## URZĄD MIASTA MILANÓWKA

Pismo znak: ZP.271.2.4.2016

**dot.: postępowania o udzielenie zamówienia publicznego znak: ZPU141 /2016 na: „Zaprojektowanie oraz budowa ogólnodostępnej toalety i budynku wartowni na terenie Amfiteatru oraz dostawa i montaż bramy technicznej”**

Zamawiający, udziela odpowiedzi na pytania zadane przez Wykonawcę w dniu 09.03.2016 r. dot. ww. postępowania przetargowego:

### **Pytanie nr 7:**

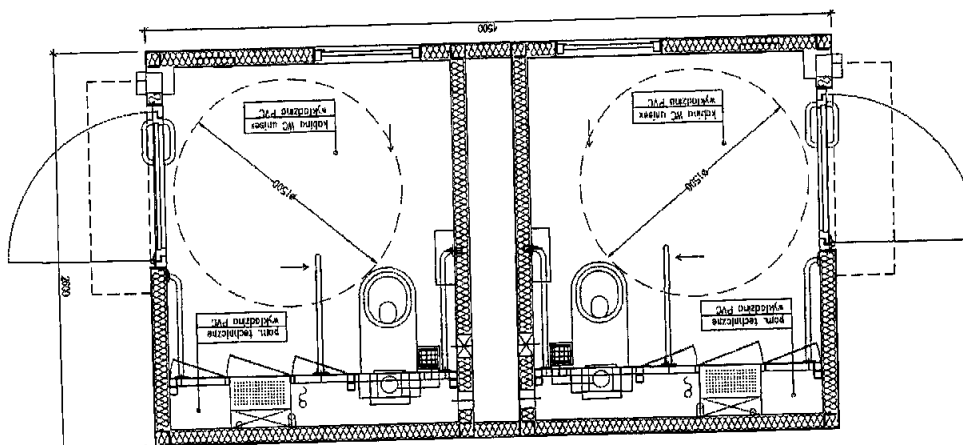
*czy Inwestor akceptuje poniższą propozycję rzutu toalet:*

Wobec faktu, iż proponowany rzut nie uwzględnia wszystkich elementów wyposażenia wymienionych w *Warunkach Realizacji Zamówienia* proponowany rzut nie może zostać zaakceptowany.
